Рассмотрение проектов поправок к действующим
правилам: Предложение по дополнению 19

к поправкам серии 01 к Правилам № 6

(указатели поворота)

Представлено Рабочей группой по вопросам освещения и световой сигнализации (GRE)*

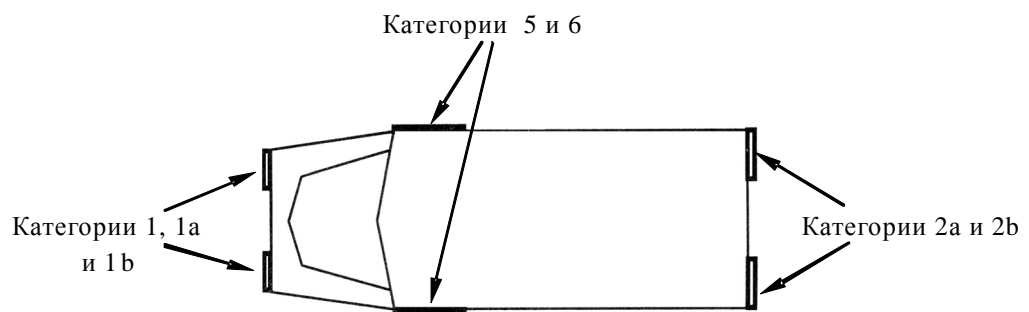
Приложение 2,

Пункт 9 изменить следующим образом:

"9. Краткое описание:

Категория 1, 1a, 1b, 2a, 2b, 5, 6 2/
